資料-2 整備方針に係る配慮事項・検討事項への対応案

整備方針に係る配慮事項・検討事項への対応案 (1/2)

平成 23 年度	関連番号
河川名	二級河川 津谷川
施工地名	気仙沼市本吉町中島地内
工事名	津谷川災害調査設計業務
高水敷③標準横断面図(右岸 NO.6)	
縮尺	1:150 全業の内業
	設計 製図
宮	城 県

津谷川	
所在地	本吉町 中島 地内
全体計画平面図	
1:1000	位置
いずみ株式会社	設計年度
城 富 岡 興	平成25年度
気仙沼土木事務所	図章

高水敷③標準横断面図 S=1:150
(右岸 NO.6)

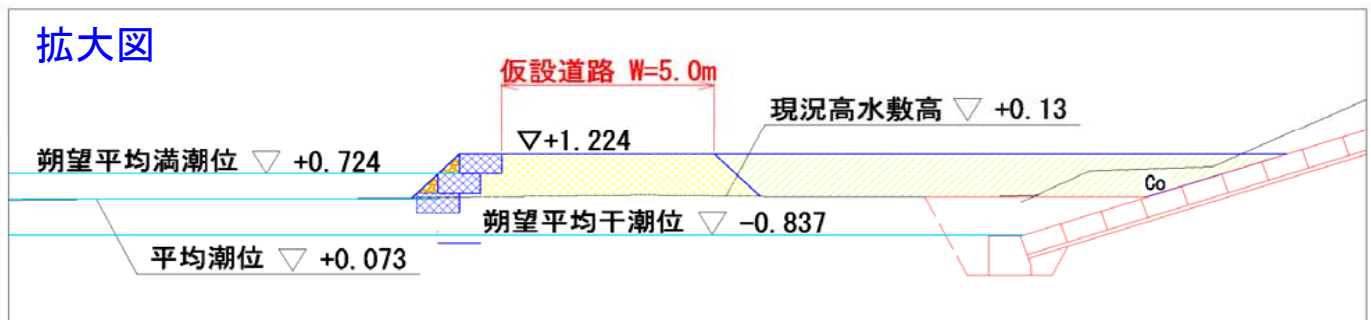
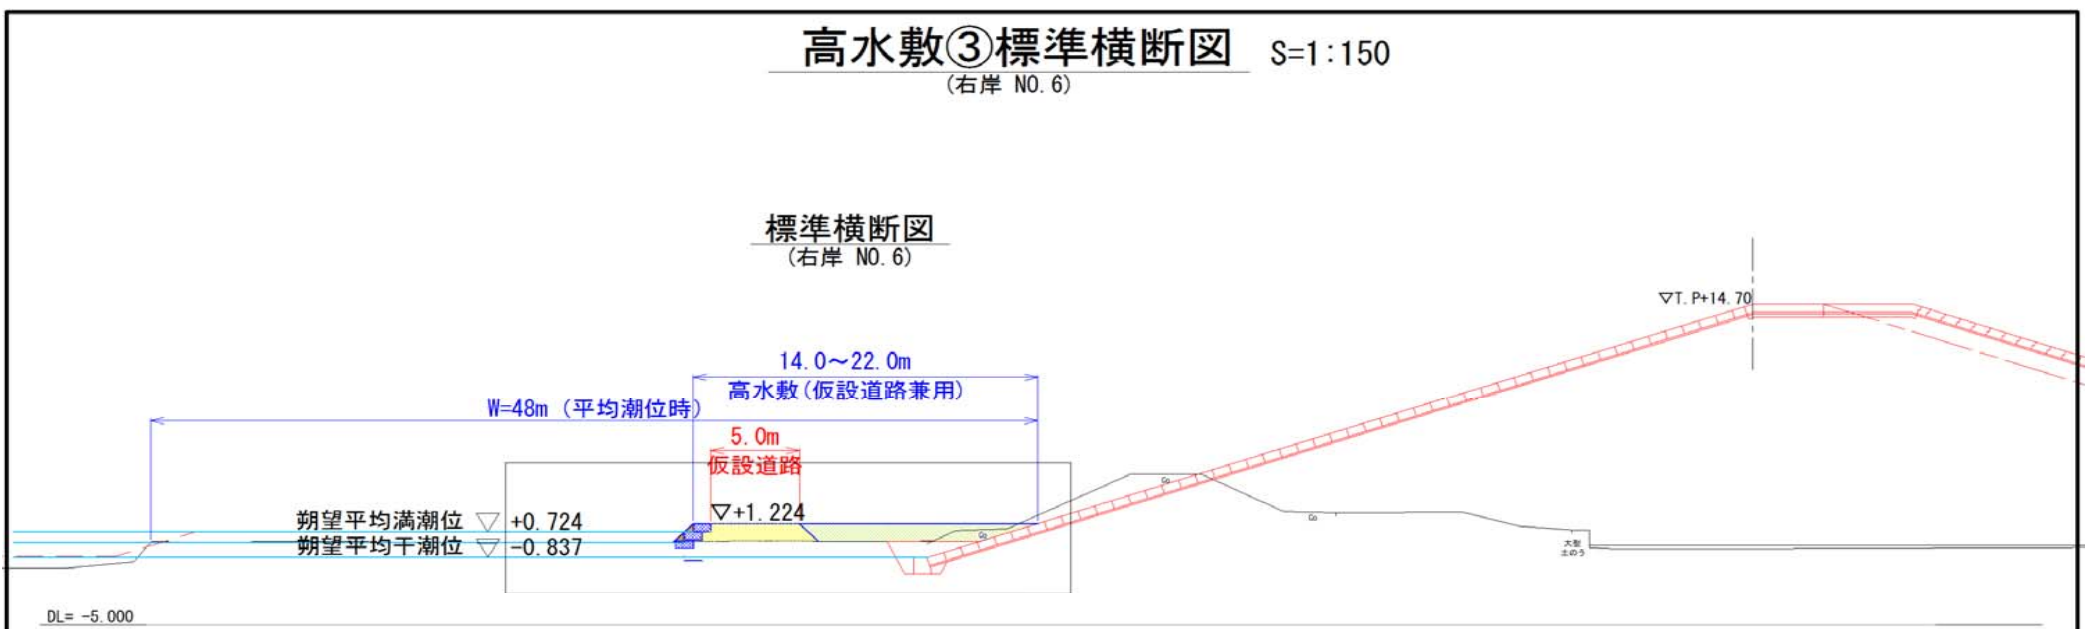
配慮事項
 ・カゴマットについては植生や底生生物等への配慮から覆土について検討する。
 ・低水路の利活用面を考慮した覆土なし(階段状整備)の区間も検討する。

・船の利用区間は覆土なし。
・上記以外は覆土を実施。

2. 外尾川河口部整備方針（案） 津谷川右岸堤防法線の微修正

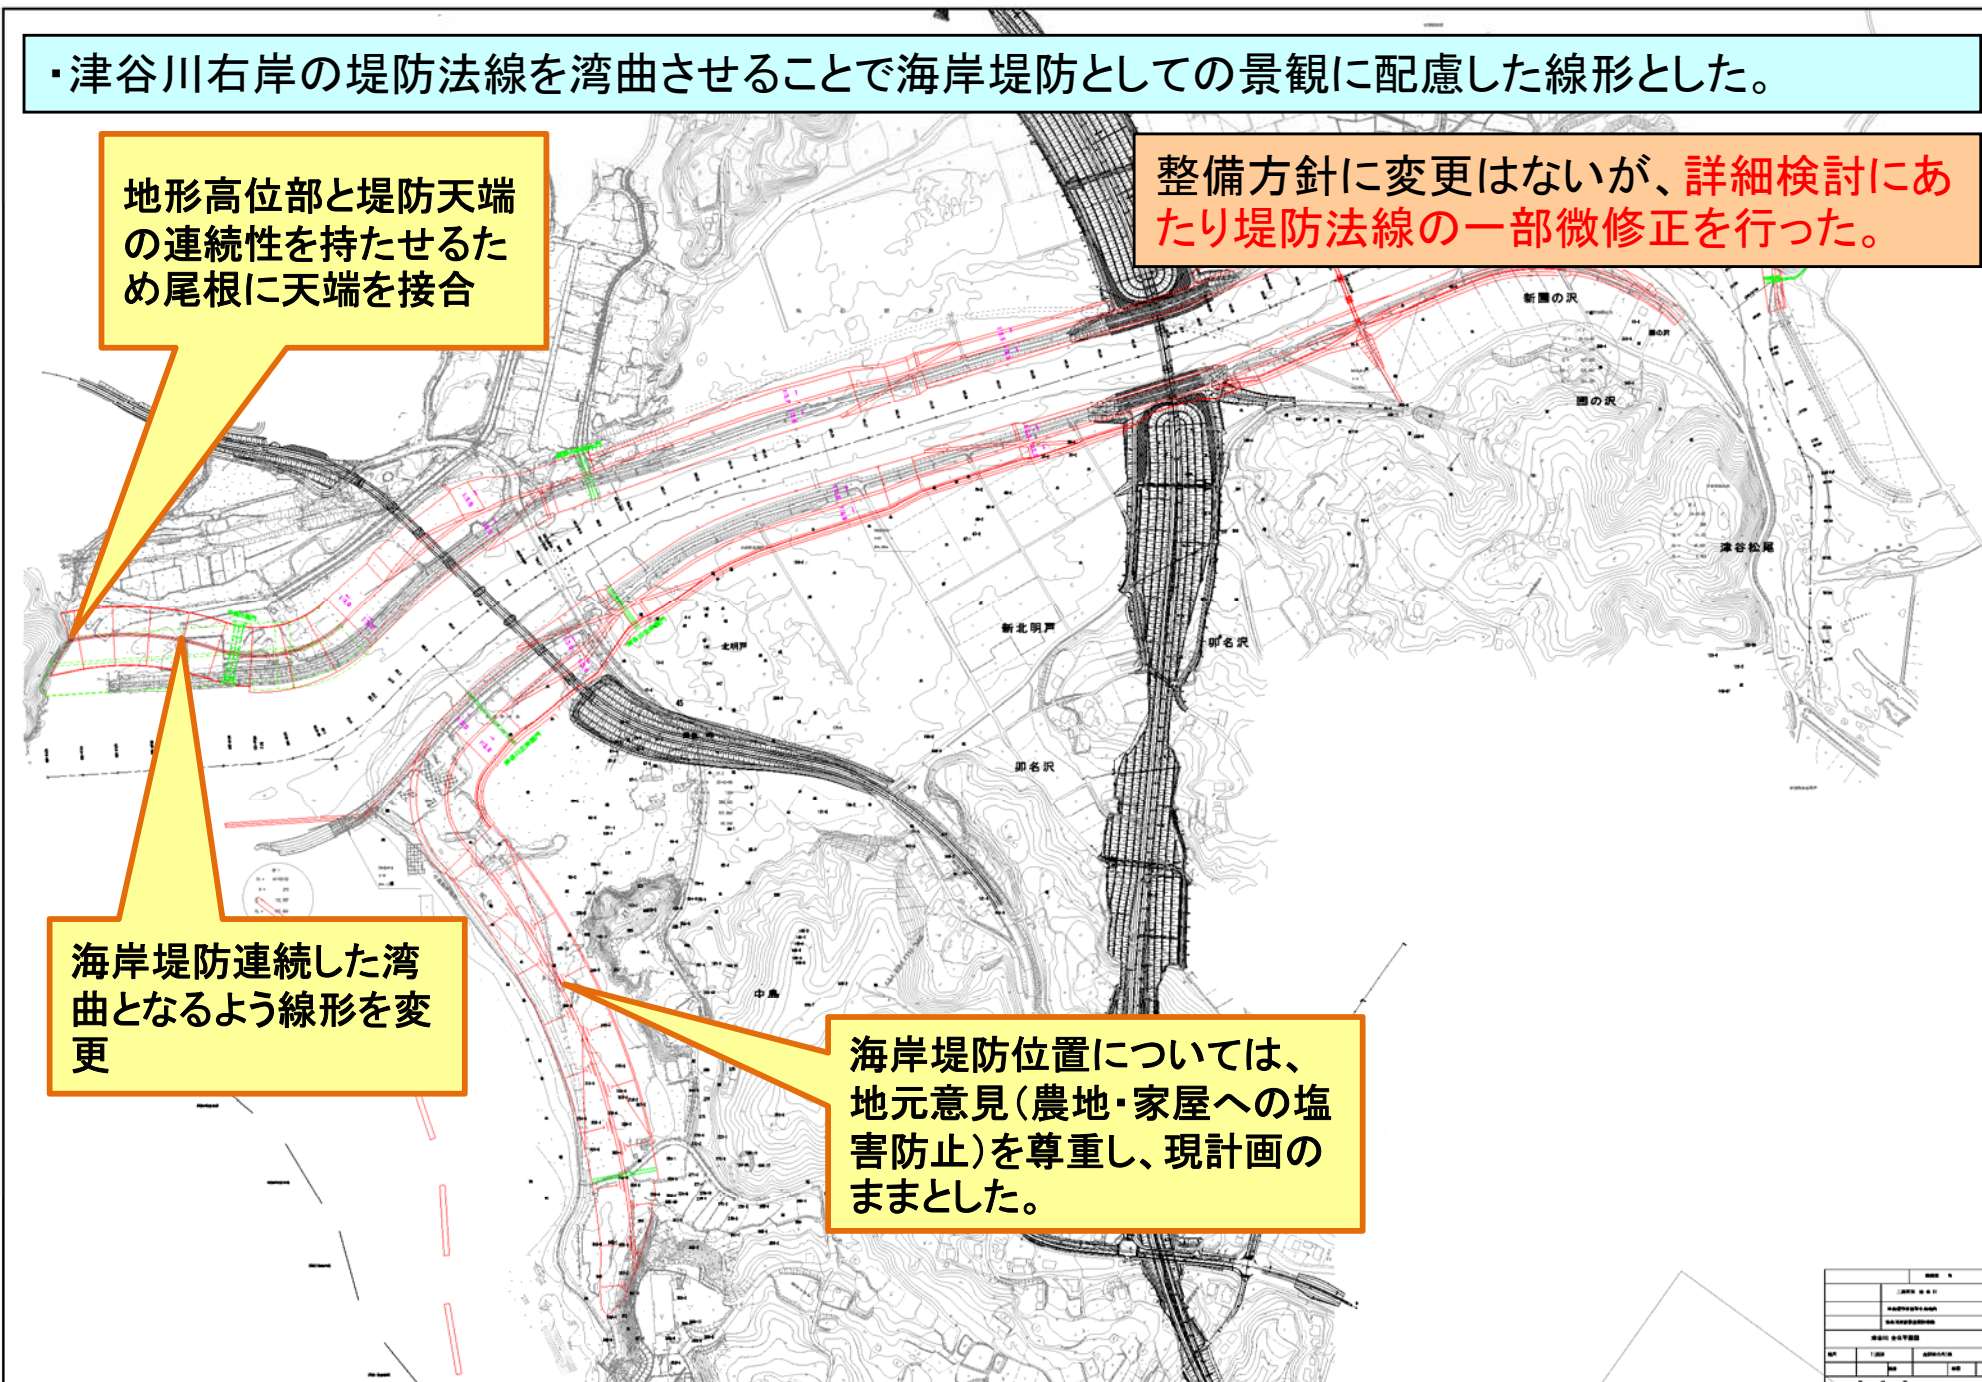
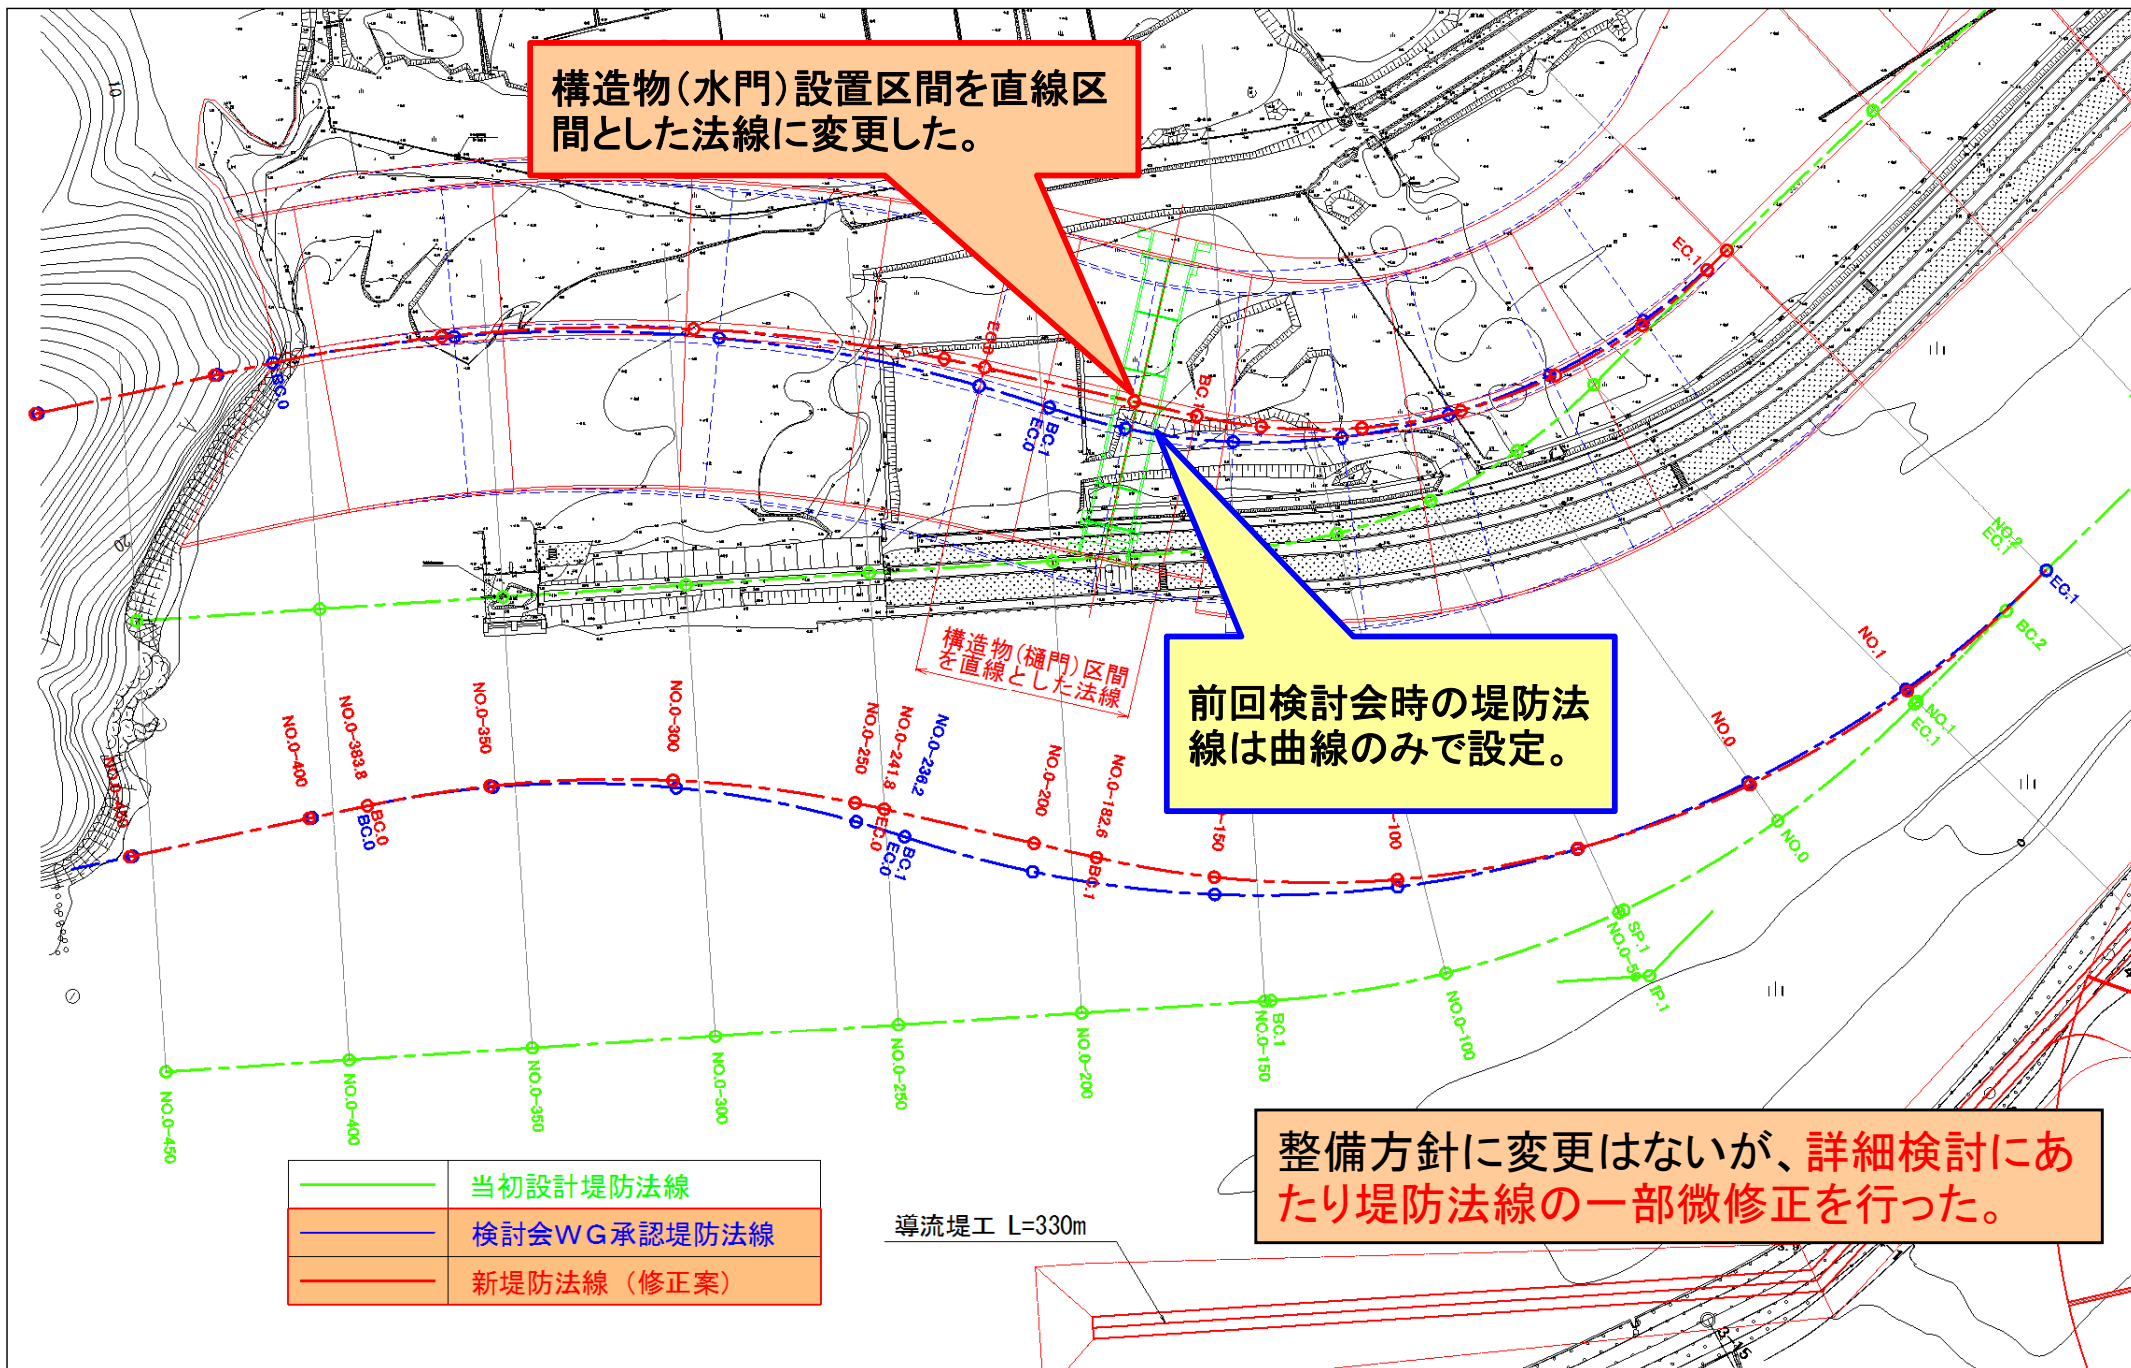
地形高位部と堤防天端の連続性を持たせるため尾根に天端を接合

整備方針に変更はないが、詳細検討にあたり堤防法線の一部微修正を行った。

海岸堤防連続した湾曲となるよう線形を変更

海岸堤防位置については、地元意見（農地・家屋への塩害防止）を尊重し、現計画のままとした。

外尾川河口部平面図 S=1:1000

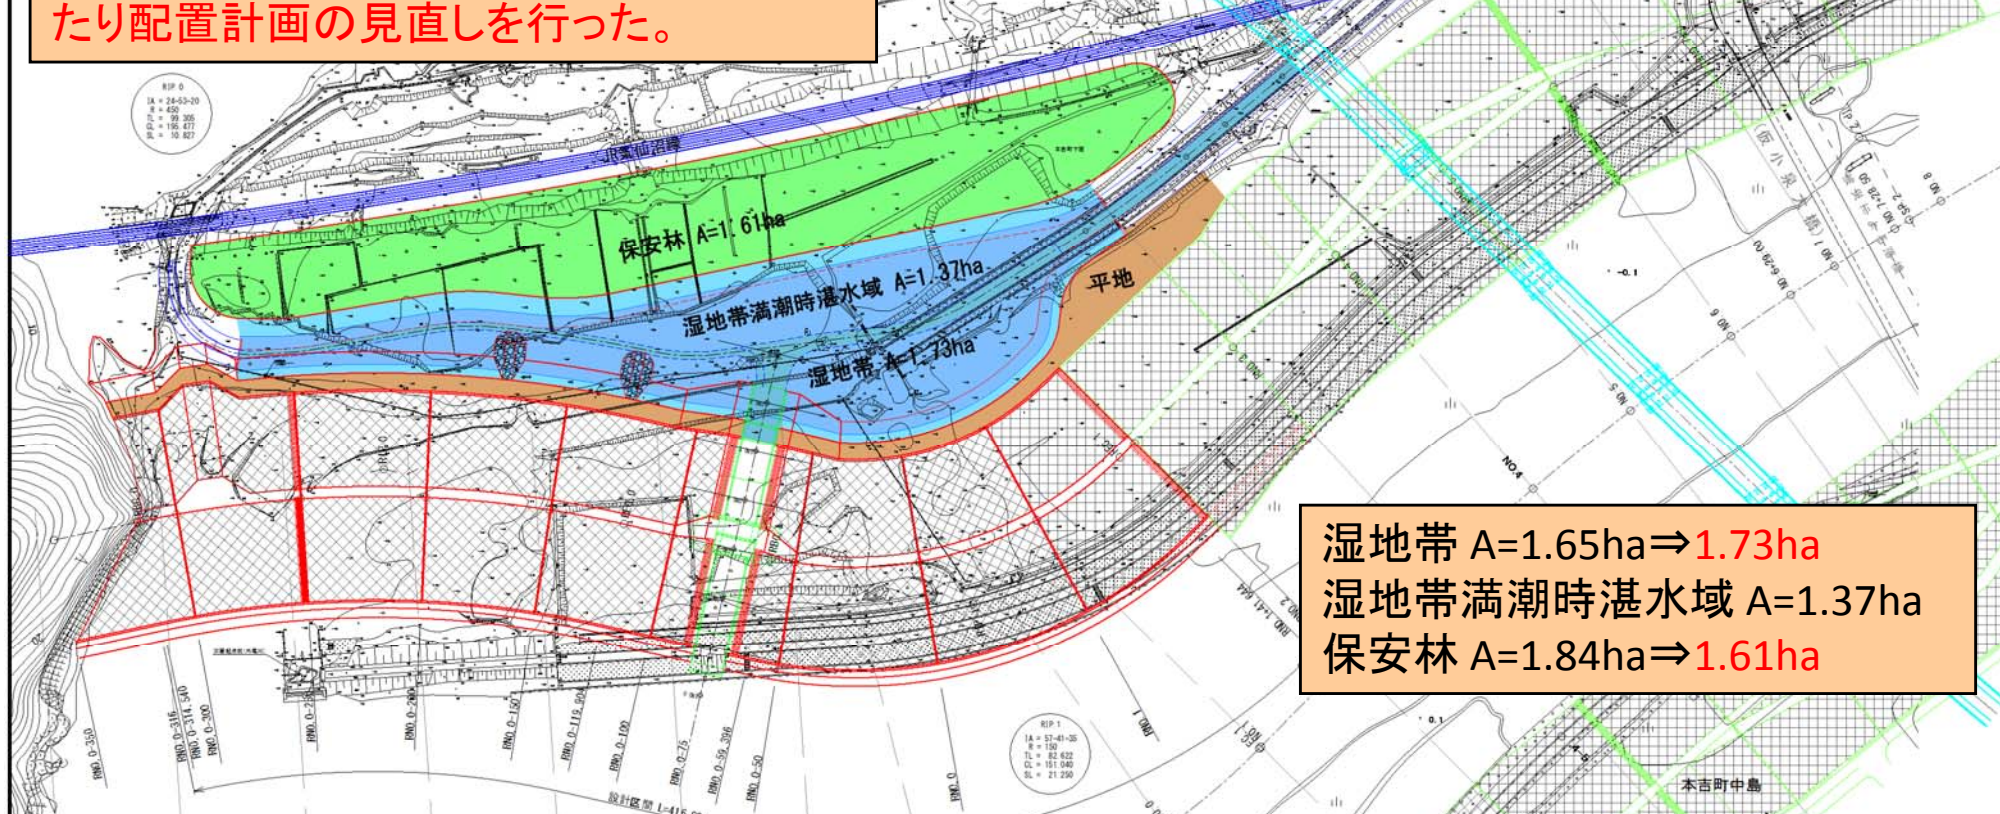
整備方針に変更はないが、詳細検討にあたり配置計画の見直しを行った。

湿地帯 A=1.65ha⇒**1.73ha**
 湿地帯満潮時湛水域 A=1.37ha
 保安林 A=1.84ha⇒**1.61ha**

2. 外尾川河口部整備方針（案）断面図（参考）

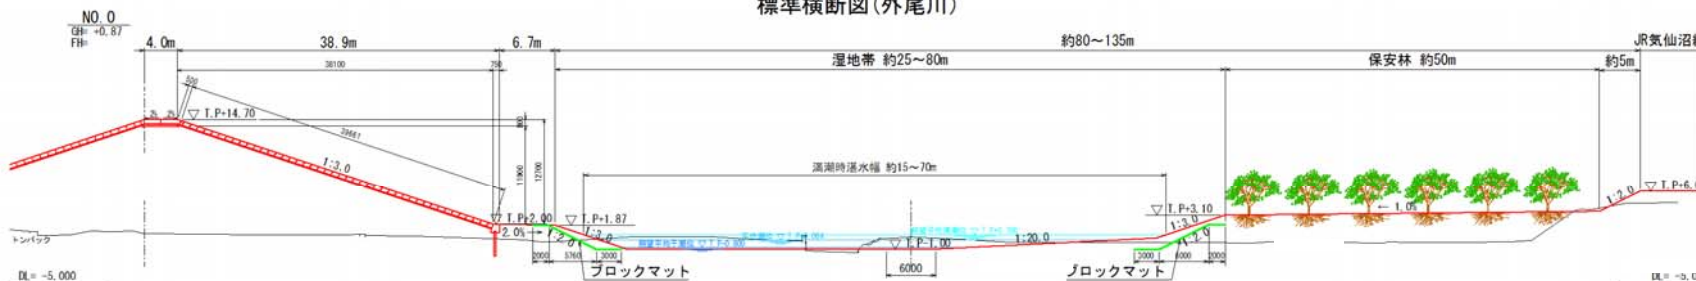
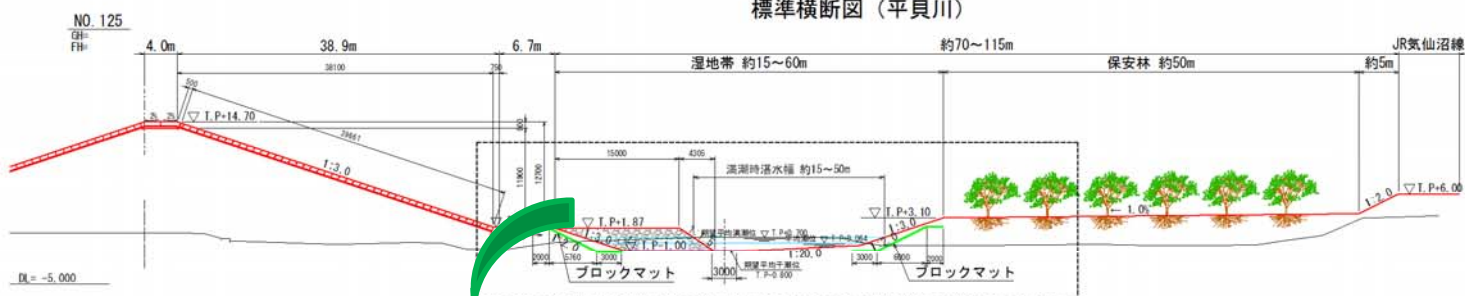
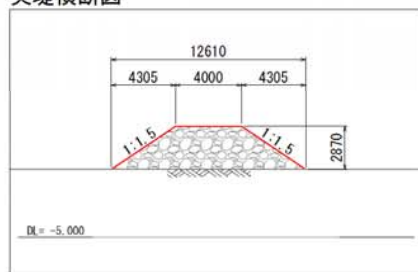
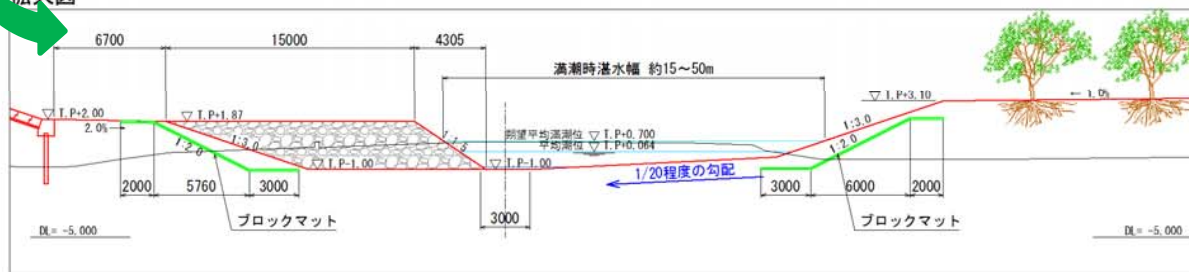
整備方針に変更はないが、詳細検討にあたり配置計画の見直しを行った。

- ・湿地帯の河床高は外尾川、平貝川の河床高より低く設定 (T.P.-1.0m)。
- ・最深部から保安林側に緩やかな勾配 (1/20程度) の傾斜を造成し湿地帯を整備する。
- ・流出土砂対策として、土砂止め作用を促す捨石突堤を整備する。
